リコール届出一覧表

リコール届出日：平成29年 11月 29日

リコール届出番号	外 - 2 5 7 1	リコール開始日	平成29年 11月 30日
届出者の氏名又は名称	ジャガー・ランドローバー・ジャパン 株式会社 代表取締役 ハンソン・マグナス・ユタカ	製作国：英国 製作者名： ジャガー・ランドローバー・リミテッド 問い合わせ先： ランドローバーお客様相談室 0120-922-992	
不具合の部位（部品名）	灯火装置（番号灯）		
基準不適合状態にあると認める構造、装置又は性能の状況及びその原因	番号灯において、番号灯ケースの材料が不適切なため、ウォッシュャー液等の洗浄剤により当該ケースが早期に劣化することがある。そのため、そのままの状態で使用を続けると、番号灯ケースの固定部が破損し、最悪の場合、番号灯が脱落するおそれがある。		
改善措置の内容	全車両、番号灯を対策品に交換する。		
不 具 合 件 数	0 件	事 故 の 有 無	なし
発 見 の 動 機	本国メーカーからの情報による。		
自動車使用者及び自動車分解整備事業者に周知させるための措置	<ul style="list-style-type: none"> ・使用者： 電話又はダイレクトメールで通知する。 ・自動車分解整備事業者：日整連発行の機関誌へ掲載する。 ・改善実施済車には、運転席側ドアロックストライカー付近に外-2 5 7 1のステッカーを貼付する。

改善箇所説明図

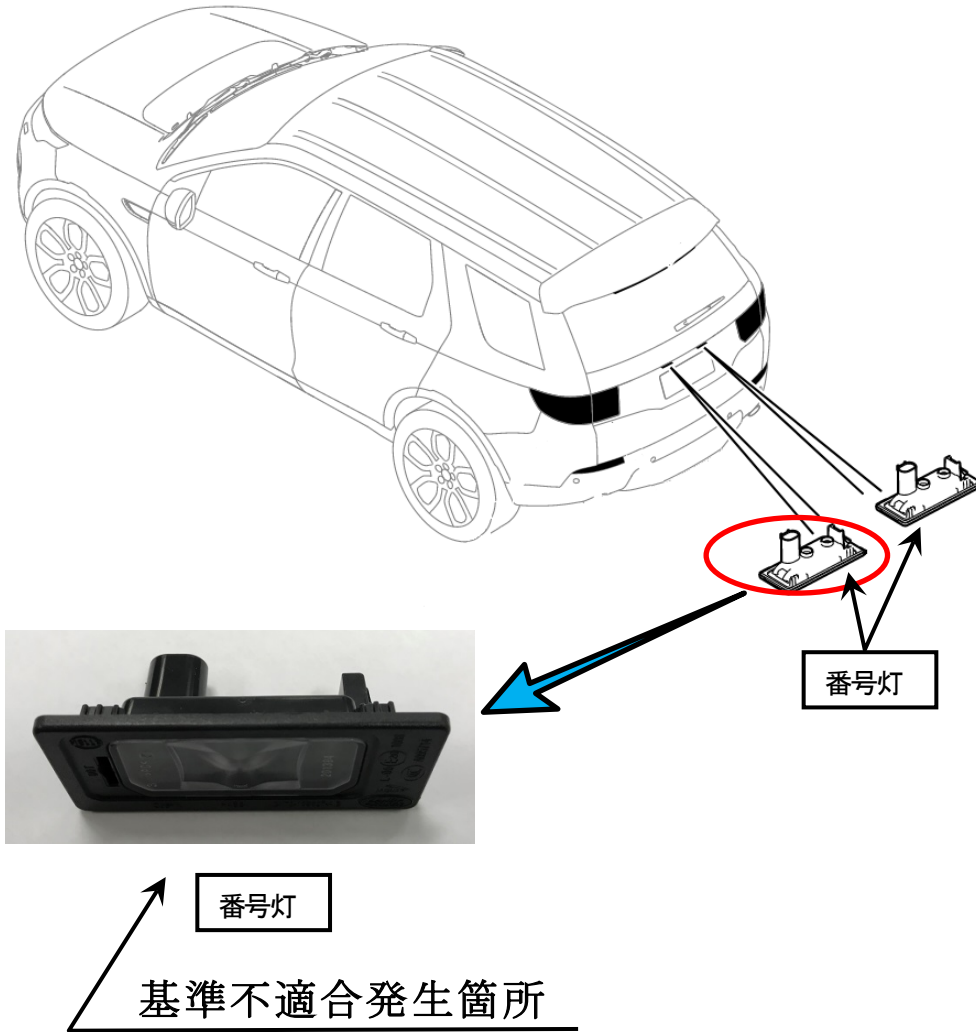
番号灯において、番号灯ケースの材料が不適切なため、ウォッシャー液等の洗浄剤により当該ケースが早期に劣化することがある。そのため、そのままの状態で使用を続けると、番号灯ケースの固定部が破損し、最悪の場合、番号灯が脱落するおそれがある。

全車両、番号灯を対策品に交換する。

識別：左リヤドアストライカー取付けボルト頭に白ペイントを塗布する。
